Nr postępowania BZP.271.1.4.2023

Dotyczy: postępowania nr BZP.271.1.4.2023 pn.: „Budowa stacji uzdatniania wody powierzchniowej słonawej w Świnoujściu wraz z infrastrukturą”

**ODPOWIEDZI NA PYTANIA WYKONAWCY
z dnia 13.03.2023r.**

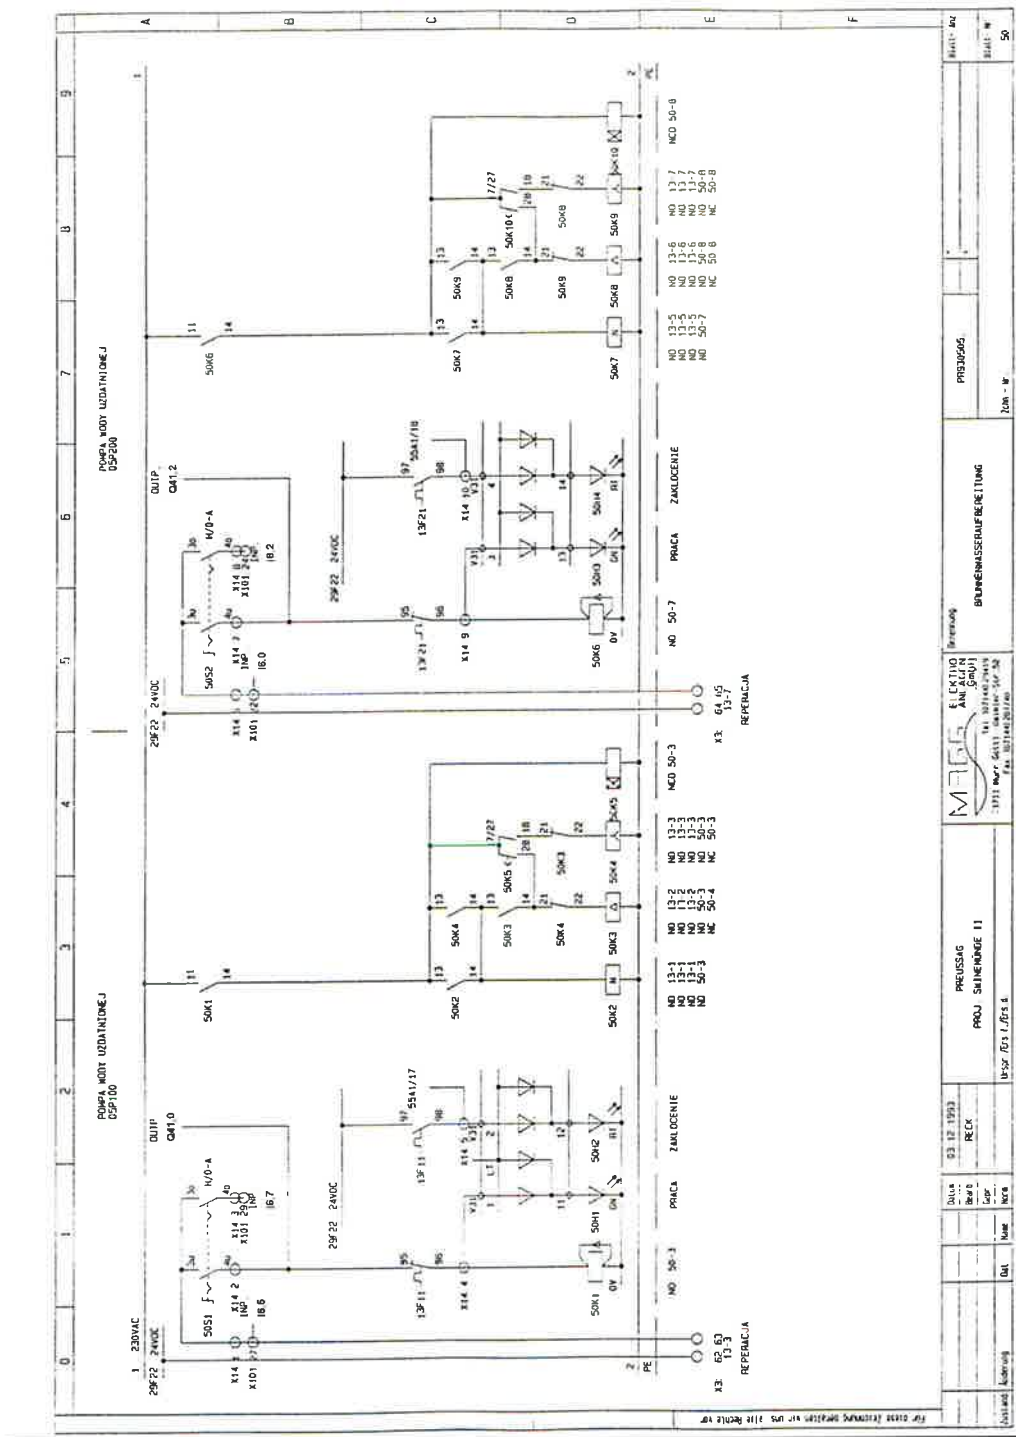
Zgodnie z PFU w zakresie Wykonawcy jest wykonanie wymiany pomp dystrybuujących wodę uzdatnioną w istniejącym budynku SUW Wydrzany I, które mają tłoczyć do sieci wodę uzdatnioną po zmieszaniu.

Prosimy o przesłanie dokumentacji projektowej wielobranżowej w celu weryfikacji miejsca instalacji nowych pomp oraz analizy doboru średnic rurociągów technologicznych.

Prosimy o potwierdzenie, że w zakresie zadania jest tylko wymiana samych pomp bez okablowania pomiędzy pompami a istniejącą rozdzielnią Wydrzany I.

Prosimy o podanie parametrów technicznych istniejących pomp (ciśnienie, wysokość podnoszenia).

W celu odpowiedniego doboru pomp prosimy o podanie oporów przepływu w sieci zasilającej miasto Świnoujście.

Prosimy o określenie zapasu mocy w istniejącej rozdzielni Wydrzany I.

Obecnie zestaw hydroforowy tworzą 4 pompy o łącznej wydajności 400 m³/h z których trzy mają rozruch trójkąt-gwiazda na stycznikach DIL 1M. Czwarta pompa zasilana jest poprzez falownik firmy LG o mocy 36kW. Całością pracy zarządza sterownik S7-300. Nastawy parametrów pracy zestawu hydroforowego można zmieniać z poziomu Scada- ASIX5. Aktualnie minimalne ciśnienie zadane to 3,4bar i rośnie proporcjonalnie do 4,2bar przy przepływie 300m³/h.

W normalnym układzie pracy pracuje pompa z falownikiem i automatycznie dobiera dodatkowe pompy. Przepływ minimalny to ok. 50m³/h. Układ sterowania musi być dodatkowo przygotowany do długotrwałej pracy w trybie ręcznego załączania i wyłączania pomp z uwagi na konieczność zachowania stabilnego ciśnienia w sieci przy jednoczesnej pracy dwóch różnych stacji uzdatniania wody w mieście (suw Granica i suw Wydrzany).

Docelowe zwiększenie wydajności zestawu hydroforowego o przynajmniej 200m³/h winno być zrealizowane poprzez dodanie co najmniej jednej sterowanej odrębnym falownikiem.

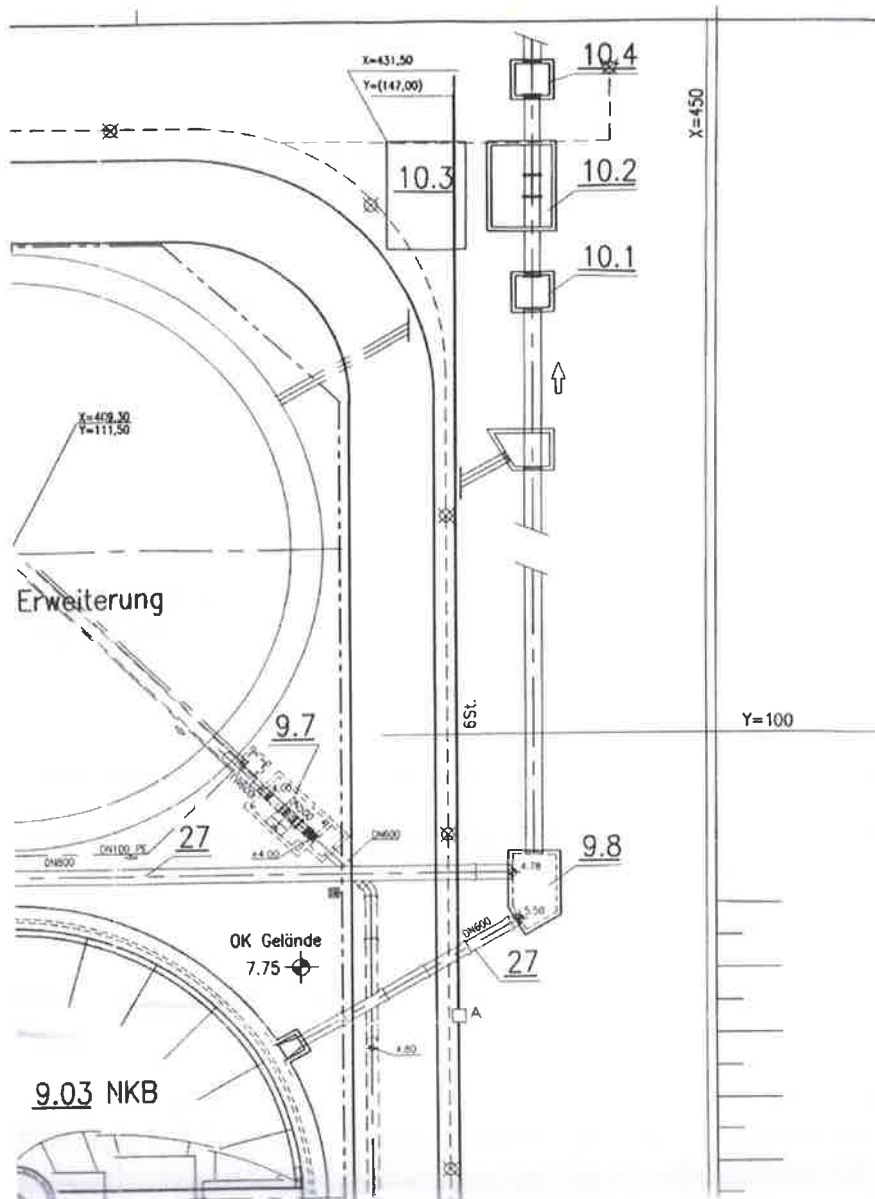
W celu właściwej wyceny nowej drogi dojazdowej do stacji SUW prosimy o udostępnienie dokumentacji projektowej drogi dojazdowej, która będzie podlegała modernizacji do klasy drogi p.poż.

Zamawiający nie posiada dokumentacji projektowej drogi. Możliwość sprawdzenia szczegółów wykonania na podstawie wizji lokalnej.

Wymagania :

- zachować dotychczasową szerokość drogi. Pozostałe parametry drogi:
- nawierzchnia o nośności co najmniej 15 ton i nacisku na oś 7,5 T wykonana z płyt drogowych jumbo lub podobnych,
- podbudowa z kruszywa zapewniająca nośność drogi j.w.

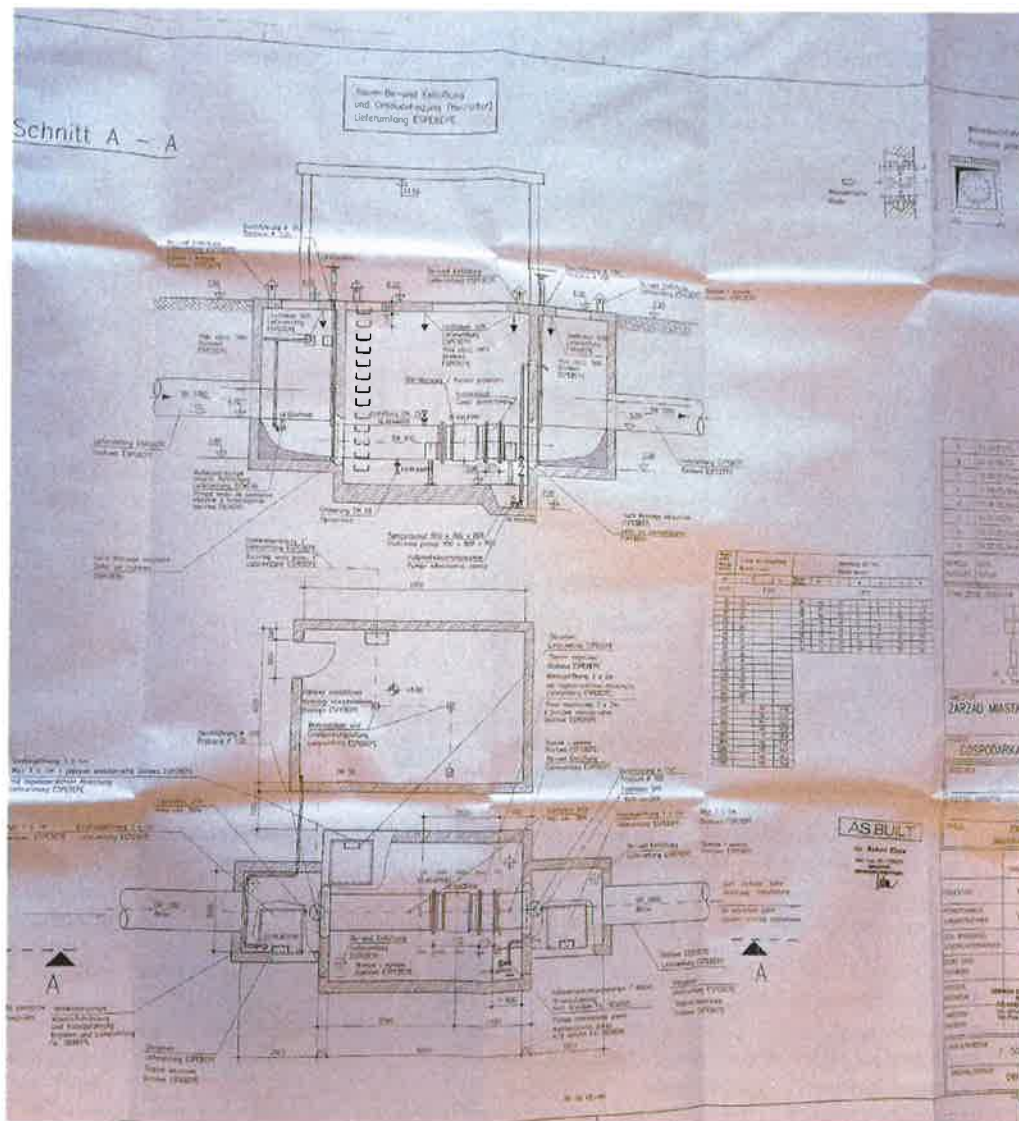
Prosimy o udostępnienie dokumentacji projektowej wielobranżowej kanału zrzutowego/ komory zrzutowej ścieków oczyszczonych do odbiornika z układem pomiarowym ze wskazaniem punktu włączenia rurociągu solanki.

Zamawiający nie narzuca lokalizacji punktu włączenia solanki do rurociągu zrzutowego ścieków oczyszczonych. Winno to być określone przez projektanta wraz z analizą dotyczącą uzyskania koniecznych decyzji i pozwoleń niezbędnych do eksploatacji oczyszczalni i stacji uzdatniania wody oraz zakresu ewentualnej modernizacji układów monitorujących i pomiarowych dostosowanych do wymogów wydanych decyzji i pozwoleń. W przypadku realizacji przez Wykonawcę wpięcia rurociągu solanki przed istniejącym punktem pomiarowym jakości ścieku odprowadzanego z oczyszczalni wskazano sugerowaną studnię w którą należy wpiąć ten rurociąg oznaczoną symbolem 9.8 na schemacie poniżej.

Zamawiający publikuje poniżej część dokumentacji wykonawczej w zakresie studni pomiarowej i obiektu z instalacją kontrolną ścieku oczyszczonego na wyjściu z oczyszczalni ścieków w kierunku odbiornika (rzeka Świna)
